Inhaltsverzeichnis

1 Allgemeine Planung

Abbildung 2.1: Mögliche alternative Realisierung der Anbindung Wuhlewanderweg auf Basis der Planungsunterlagen Lageplan Bau-km: 0+850,000 - 1+279,938.

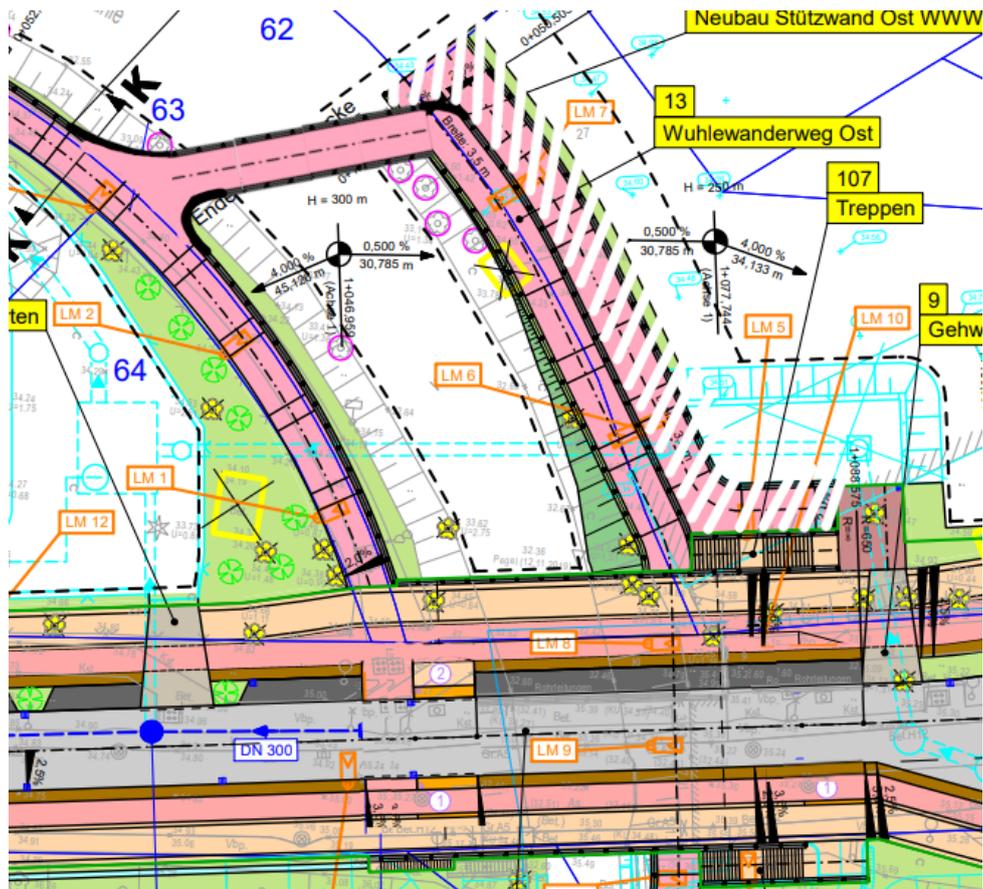
Aus Sicht des Radverkehrs existieren rund um die Anbindung des Wuhlewanderwegs mehrere unberücksichtigte Wegbeziehungen. So ist für den aus Westen auf *Am Bahndamm* kommenden Radverkehr keine Möglichkeit zum Wechsel auf den Wuhlewanderweg, weder Ost noch West, vorgesehen. Der aus Richtung Süden kommende Verkehr auf dem Wuhlewanderweg Ost hat keine Möglichkeit auf *Am Bahndamm* in Richtung Osten zu wechseln. Der aus Norden kommende Verkehr auf dem Wuhlewanderweg West wird zwar auf einem Zweirichtungsradweg über die Wuhle geführt um eine gemeinsame Querungsmöglichkeit mit dem Fußverkehr zu schaffen, jedoch wird laut Plan der Zweirichtungsradweg dort beendet und damit keine Anbindung an die geplante Rampe für den Wuhlewanderweg Ost geschaffen.

Der Wenderadius in der Mitte der neu geplanten Rampe zum Wuhlewanderweg Ost ist für Radfahrer zu knapp bemessen und würde regelmäßig zu Konflikten im Zweirichtungsverkehr sowie mit dem Fußverkehr führen. Die relativ starke Neigung von 6% über einen Großteil der Rampe verleitet darüber hinaus zu einem Geschwindigkeitsaufbau, der ungeübte Radfahrer in Kombination mit der engen, unbeleuchteten Kehre mit Abfall nach außen in Unfälle verwickeln dürfte.

Die hohe Steigung sorgt auch im unteren Teil der Rampe für Probleme, speziell beim Zusammenreffen der Rampe und der Treppe nördlich der Brücke über die Wuhle. Hier gibt es keinerlei Sichtbeziehungen zwischen Radfahrenden auf der Rampe und Fußgängern auf der Treppe, diese sehen sich erst, sobald der Fußgänger auf den Weg tritt, wodurch Kollisionen wahrscheinlich werden.

Ein erheblicher Teil der zuvor aufgeführten Konflikte ist durch die Führung des Wuhlewanderwegs über die Straßenbrücke *Am Bahndamm* zu erklären. Mit einer getrennten Führung des Wuhlewanderwegs über ein eigenes Brückenbauwerk z.B. auf Höhe Bau-km 0+124,685 könnte die bestehende Rampe westlich der Wuhle als Hauptzugang für Radfahrende und Gehbeeinträchtigte dienen. Der obere Teil der Rampe östlich der Wuhle wäre damit obsolet, könnte somit weggelassen werden und das Kehrenproblem sowie die fehlende Sichtachse zur Treppe aus Richtung der Rampe wären damit gelöst. Außerdem könnte dann der Übergang der Straße *Am Bahndamm* nach Westen zur Anbindung des Wuhlewanderweg West verlegt und als Zweirichtungsquerung auch für den Radverkehr angelegt werden. Dies würde alle fehlenden Wegbeziehungen lösen,

den Zweirichtungsradweg im nördlichen Teil der Brücke über die Wuhle überflüssig machen und damit den nötigen Brückenquerschnitt reduzieren. Diese mögliche Realisierung ist beispielhaft auch in Abbildung 2.1 dargestellt.

Abbildung 3.1: Beispielhafte Umgestaltung der Einmündung Alte Kaulsdorfer Straße zur Herstellung der Verkehrssicherheit und unter Berücksichtigung fehlender Wegbeziehungen auf Basis der Planungsunterlagen Lageplan Bau-km: 0+850,000 - 1+279,938.

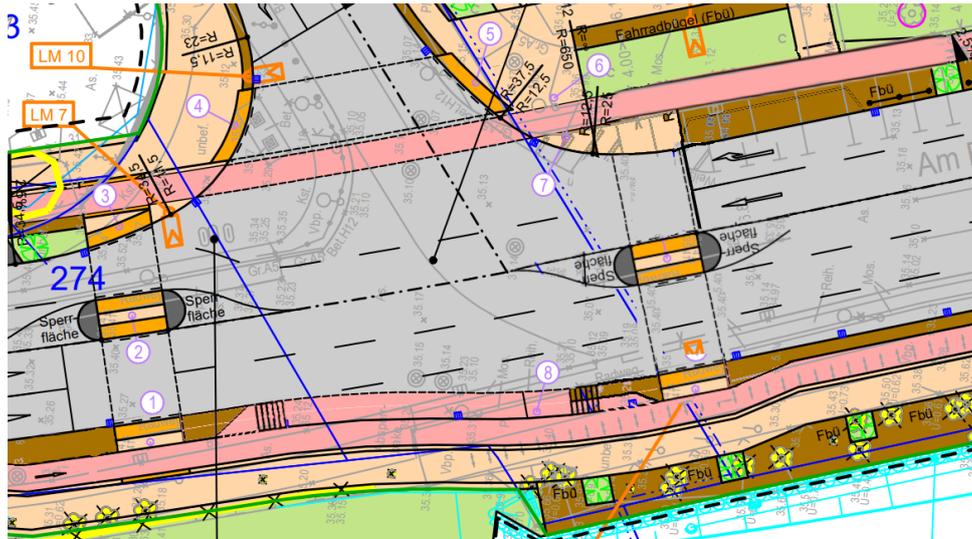
Die Gestaltung des Knotenpunktes für den rechtsabbiegenden Kfz-Verkehr aus Richtung Osten in die Alte Kaulsdorfer Straße mit einem sehr weiten Kurvenradius verleitet zu schnellen Abbiegevorgängen. Diese benötigen längere Sichtbeziehungen zwischen Rad- und abbiegendem Kfz-Verkehr um die Verkehrssicherheit zu gewährleisten. Diese Sichtbeziehungen sind mit der geplanten Anlegung einer Parkbucht östlich der Kreuzung nicht gegeben, diese Parkbucht muss deshalb aus den Planungen gestrichen werden.

Die vorgesehene Verschwenkung des Radweges im Bereich dieser Parkbucht ist ebenfalls nicht plausibel. Westlich der Kreuzung wird der Radweg parallel zu Parkbuchten in gerader Linie vom Knotenpunkt weg geführt, eine entsprechende Umsetzung ist auch östlich des Knotenpunktes möglich.

Östlich des Knotenpunktes ist mit der Begründung fehlender Wegbeziehungen keine Fußgängerfurt vorgesehen. Dies ist nicht zutreffend, da für Bewohner östlich der Alten Kaulsdorfer Straße die Fahrradbügel südlich der Fahrbahn nur mit Umwegen zu erreichen wären. Die nötige Mittelinsel kann ohne Probleme am Beginn der zusätzlichen Fahrspur Richtung Osten integriert werden, ähnlich wie es am Knotenpunkt Am Bahndamm / Mahlsdorfer Straße für die zusätzliche Fahrspur Richtung Westen geplant ist.

Ähnlich wie auf der gegenüberliegenden Fahrbahnseite auf Höhe LSA-Mast 3 ist es für die Verkehrssicherheit nicht zwingend notwendig, dass der geradeaus fahrende Radverkehr auf Höhe des LSA-Mastes 1 zusammen mit dem Kfz-Verkehr anhält. Da der Radverkehr im Bereich des Knotenpunktes keinerlei Interaktionen mit querendem Kfz- oder Radverkehr hat, verleitet eine solche Umsetzung zu Rotlichtverstößen und damit zu Konflikten mit querendem Fußverkehr. Mit einer separaten Wartefläche für den querenden Fußverkehr zwischen Radweg und Fahrbahn kann der Radverkehr an der LSA ohne Haltepunkt sicher vorbei geführt und die Strecke der Querung für den Fußverkehr minimiert werden. Die Trennung zwischen links abbiegendem und geradeaus fahrenden Radverkehr muss dann östlich des LSA-Mastes 1 im Knotenpunktbereich erfolgen. Eine solche Umsetzung wurde beispielsweise an der Einmündung des Friedrich-List-Ufers in die Invalidenstraße bereits erfolgreich realisiert.

Abbildung 3.2: Unberücksichtigte Wegbeziehungen und Konfliktpunkte (rot) sowie unnatürliche Wegführungen (orange) im Knotenpunkt Hämmerlingstraße nach Planungsunterlagen Lageplan Bau-km: 0+390,000 - 0+850,000.

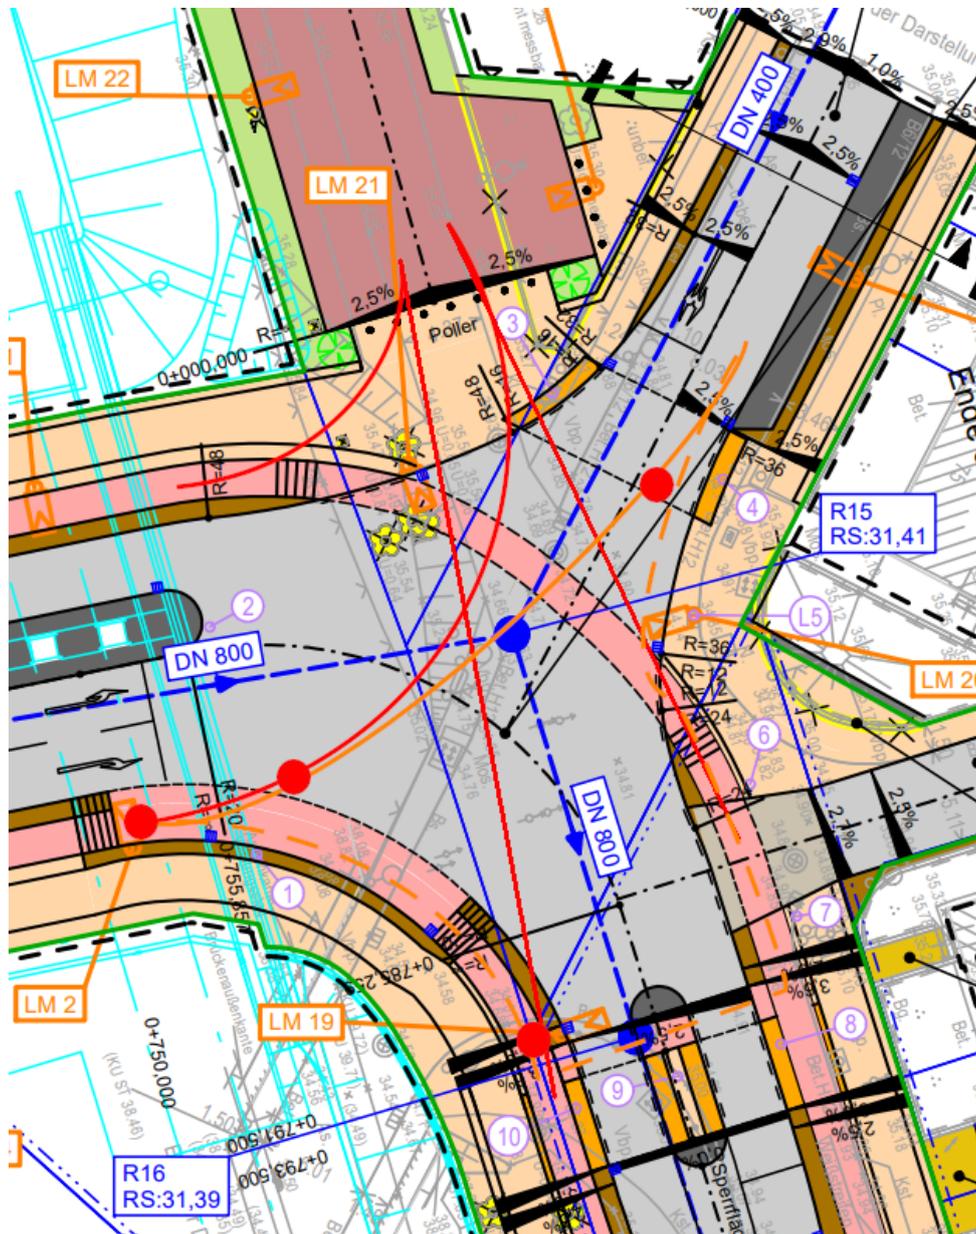
In der vorliegenden Planung wird die Schubertstraße als Sackgasse ohne Weiterführung des Radverkehrs vorgesehen. Da die Schubertstraße und deren Anschluss an die südliche Hämmerlingstraße durch die neue Unterführung Teil des Radvorrangnetzes nach RVP sind und in der Planung auch keine Umgestaltung von möglichen Umfahrungen zugunsten des Radverkehrs nach den Richtlinien des Vorrangnetzes vorgesehen sind, besteht hier eine unzulässige Unterbrechung des Radvorrangnetzes. Die fehlenden Wegbeziehungen sind in Abbildung 3.2 visualisiert.

Neben der bereits erwähnten fehlenden Umsetzung der Verbindung des Radvorrangnetzes über die Schubertstraße ist die vorgesehene Wegführung für den aus der Westumfahrung kommenden Radverkehr in Richtung Hämmerlingstraße Nord nicht verkehrssicher. Die Planung vermittelt den Eindruck, dass der Radverkehr hier zuerst der Schleppkurve in Richtung *Am Bahndamm* folgen soll, dann mit einem zusätzlichen Lichtsignal in einem engen 90°-Winkel zusammen mit dem Fußverkehr über die Mittelinsel geführt wird um dann über einen weiteren engen 90°-Winkel über den nördlichen Radweg auf die Hämmerlingstraße zu kommen. Diese Verkehrsführung ist für Ortsunkundige nicht nachvollziehbar und durch die limitierten Sichtbeziehungen auch erst im Kreuzungsbereich überhaupt sichtbar.

Es ist zu erwarten, dass hier der Radverkehr stattdessen dem natürlichen Straßenverlauf folgen wird, also direkt vom Radweg unterhalb der Brückenanlage zusammen mit dem linksabbiegenden

Kfz-Verkehr in der entsprechenden Signalisierungsphase in die Hämmerlingstraße einfahren wird. Dies ist offensichtlich nicht verkehrssicher, da der linksabbiegende Kfz-Verkehr vor dem Knotenpunkt keine Sichtbeziehung mit dem nicht der Planung folgendem Radverkehr hat und mit diesem nicht rechnet. Darüber hinaus ist die Signalisierungsphase nicht für Radverkehr ausgelegt, wodurch weitere Konflikte mit Verkehr aus anderen Phasen zu erwarten wären.

Die verwirrende Wegführung wird darüber hinaus zu Radfahrenden führen, die versuchen die Wegführung nachzuvollziehen und hierfür im Gefahrenbereich des Knotenpunktes anhalten werden. Da der Radweg an dieser Stelle nicht breit genug ist, um sicher an auf dem Radweg stehenden Fahrrädern vorbei zu fahren, wird es hier zu Ausweichbewegungen entweder auf den Fußweg oder auf die Fahrbahn kommen. Dies ist eine weitere unnötige Gefahrenquelle, die mit besserer Wegführung vermieden werden kann.

Eine ähnliche Situation würde sich auch am Ende der Schleppkurve einstellen, da für den nach Planung fahrenden Radverkehr über die Mittelinsel keinerlei Warteflächen vorgesehen sind. Radfahrende müssten hier also im Bereich des regulären Radweges auf die Freigabe der Querung warten und das würde hier zu gefährlichen Ausweichbewegungen des weiter in Richtung Osten fahrenden Radverkehrs führen.

Sämtliche zuvor hervor gehobenen Konfliktpunkte sind auch in Abbildung 3.2 visualisiert.

Abbildung 3.3: Mögliche Veränderung der Wegbreiten im Bereich C-C des Lageplans Bau-km: 0+390,000 - 0+850,000 in den Planungsunterlagen. Die vorgestellte Planung ist zur Visualisierung in Grautönen zurück gestellt.

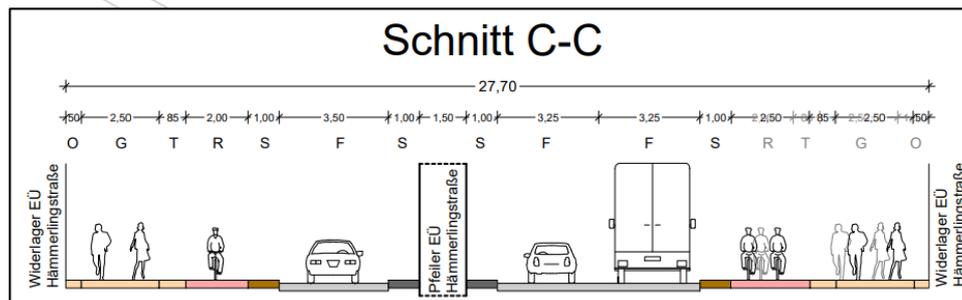
Die Kreuzung muss in diesem Bereich dementsprechend verkehrssicher umgestaltet werden, um den Radverkehr natürlich mit einer Linksabbiegerspur über den Knotenpunkt zu führen. Die hierfür notwendige zusätzliche Fläche für den Linksabbiegerstreifen auf dem Radweg ist unterhalb der Brücke vorhanden, da laut Schnitt C-C im östlichen Bereich der Brücke 1,00 m Sicherheitsstreifen zum Widerlager vorgesehen sind, während im westlichen Bereich 0,50 m geplant sind. Die Breiten könnten dementsprechend angeglichen und die frei werdenden 0,50 m für die Radverkehrsanlage verwendet werden. Die entsprechenden Anpassungen sind in Abbildung 3.3 visualisiert.

Abbildung 3.4: Beispielhafte Anpassung der Planungsunterlagen (Lageplan Bau-km: 0+000,000 - 0+390,000) zur Erhöhung der Verkehrssicherheit und Attraktivität für Rad- und Fußverkehr.

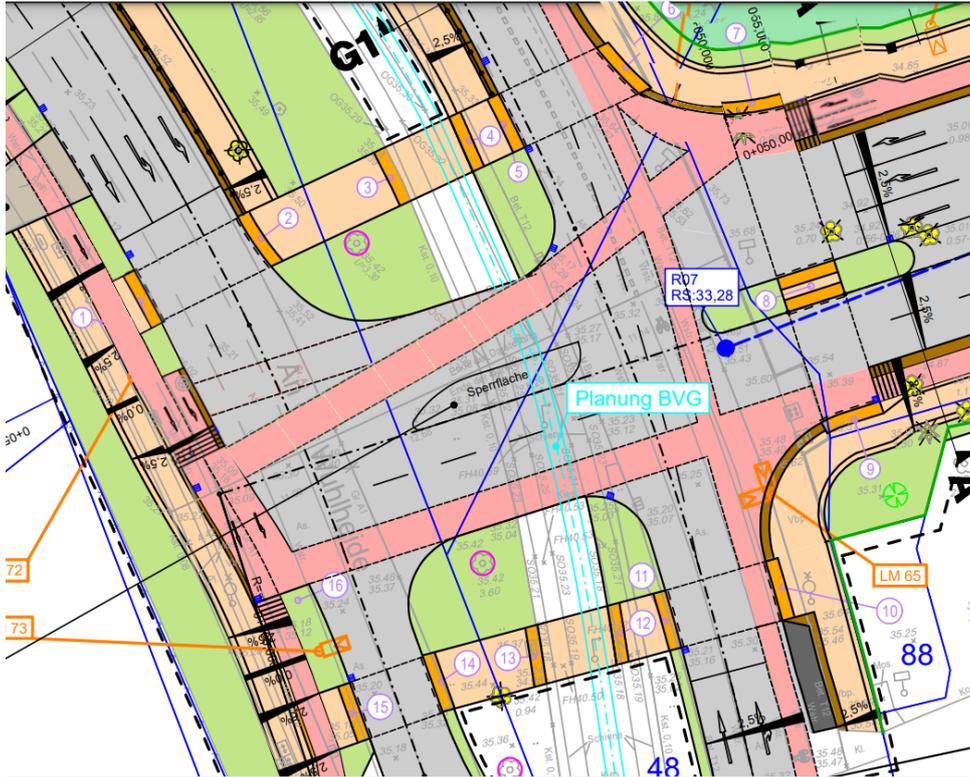
Deckungsgleich zur möglichen Gestaltung am Knotenpunkt Alte Kaulsdorfer Straße (siehe Abschnitt 3.2.2) kann hier der geradeaus fahrende Radverkehr auf der Südseite der Straße *An der Wuhlheide* an den Lichtsignalanlagen ohne Halt vorbei geführt werden. Dementsprechend würde auf Höhe des LSA-Mastes 1 eine Wartefläche wie um den LSA-Mast 15 angelegt werden und die Trennung des linksabbiegenden Radverkehrs würde dann erst im Knotenpunkt erfolgen. Damit können auch hier Kollisionen aus Rotlichtverstößen verhindert, die Breite der Querung für die Fußgänger minimiert und die Anlage attraktiver für den Radverkehr gestaltet werden. Ein möglicher Verlauf der Radverkehrsanlagen ist in Abbildung 3.4 visualisiert.

Die Markierung der Furt für den aus Richtung Westumfahrung kommenden und in Richtung Lindenstraße abbiegenden Radverkehr weist unnötige Verschwenkungen und spitze Winkel auf, die von Radfahrern nicht befahren werden können. Im nördlichen Bereich kann der Radweg ohne Probleme gerade auf die Furt geführt werden. Südlich sollte die Furt mindestens parallel zur Fußgängerfurt geführt werden, um zumindest den standardisierten 90°-Winkel am Ende der Furt herzustellen.

Darüber hinaus sollte der in Richtung *An der Wuhlheide* abbiegende Radverkehr eine getrennte Aufstellfläche und LSA erhalten, die mit der Phase des rechtsabbiegenden Kfz-Verkehrs gekoppelt ist. Dies ist auch für den Radverkehr die Hauptverkehrsrichtung und eine gemeinsame Ampelphase für sämtliche Fahrtrichtungen würde dementsprechend zu dauerhaften Rotlichtverstößen führen.
